## Lisa 1. Ristumiskoha ehitamise nõuded

Võttes aluseks ehitusseadustiku (edaspidi *EhS*) § 99 lg 3 määrab Transpordiamet nõuded:

Joonis 1. Ristumiskoha asukoht tähistatud oranži tingmärgiga.

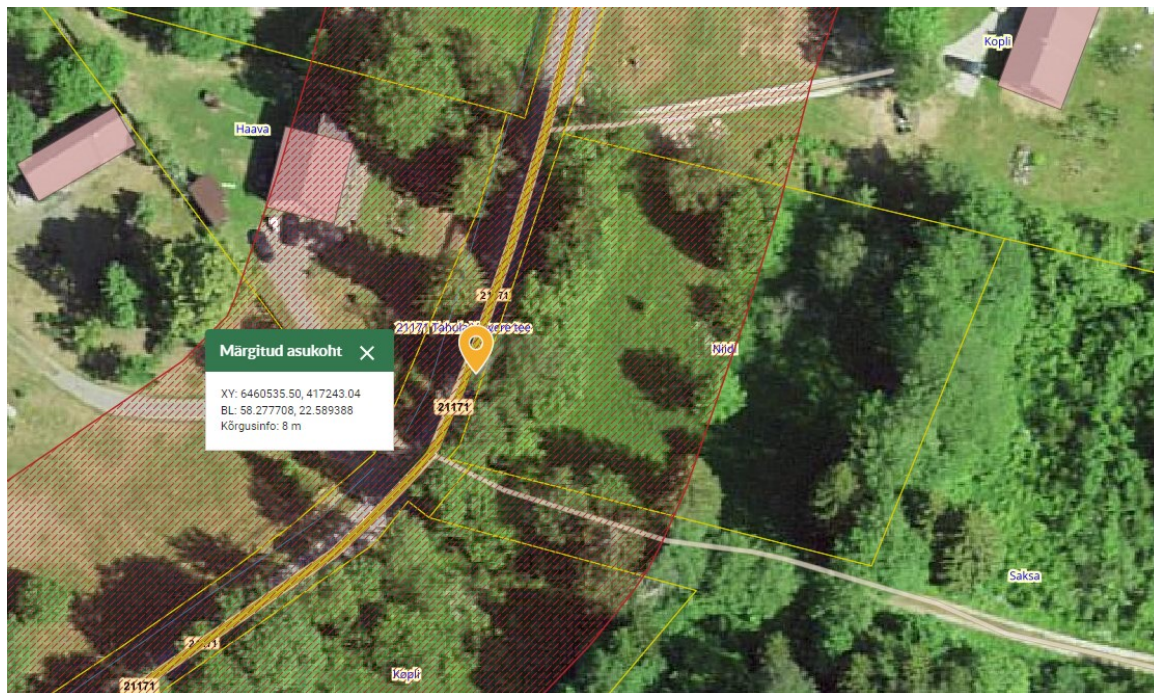
1. Kinnistule juurdepääsu võimaldamiseks kavandada ristumiskoht riigiteel nr 21171 Tahula-Vaivere ligikaudu km 3,41 (X: 6460535.50, Y: 417243.04). Riigiteel km 3,41 asukohas on tagatud nõuetekohane kaugus olemasolevatest ristumiskohtadest ja tagatud on vajalikud nähtavusalad.

Joonis 2. Ristumiskoha pikikallade kujundamine

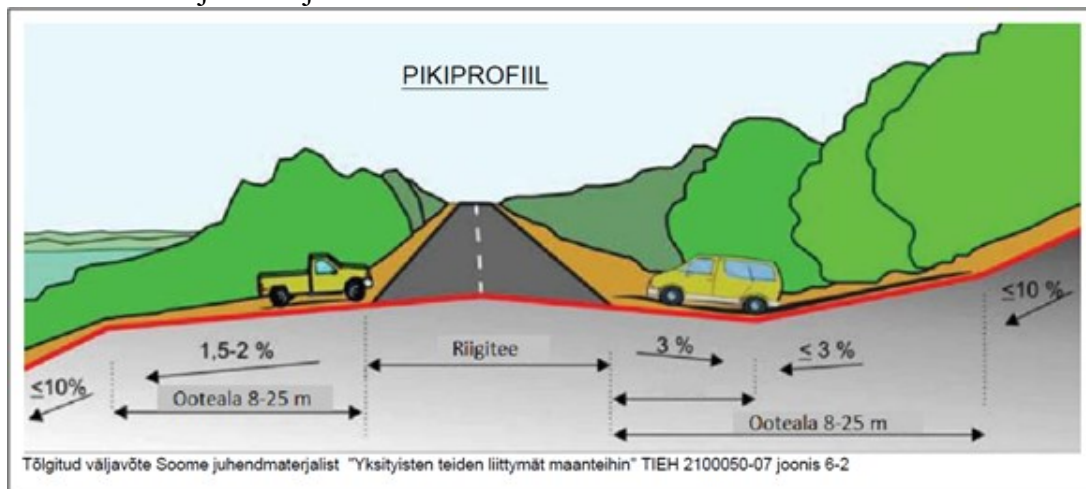
11. Ristumiskoht projekteerida riigiteega võimalikult täisnurga all. Ristumiskoha pikikalded määrata vastavalt alltoodud joonise põhimõtetele arvestusega, et riigitee alusele maale sademeveett üldjuhul ei juhitu.
